**Conseil économique et social**

**Forum mondial de l'harmonisation
des Règlements concernant les véhicules**

Règlement n° 110 (Véhicules alimentés au GNC/GNL)**Proposition d'amendements au Règlement n° 110
(Véhicules alimentés au GNC/GNL)****Communication des experts des Pays-Bas et de l'Association
internationale des véhicules fonctionnant au gaz naturel***

Figure 1

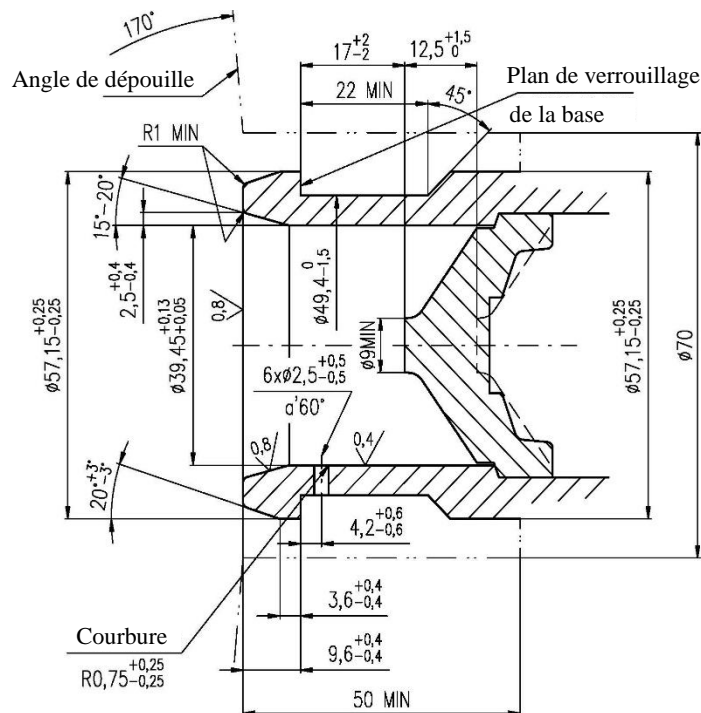
Ajouter les nouveaux paragraphes 4 et 4.1, libellés comme suit :

- « 4. **Dimensions de l'embout de remplissage GNL**
- 4.1 **La figure 1 montre les dimensions de l'embout de remplissage GNL.**

Dimensions du réceptacle

Distance minimale de 50 mm par rapport à la flasque de montage
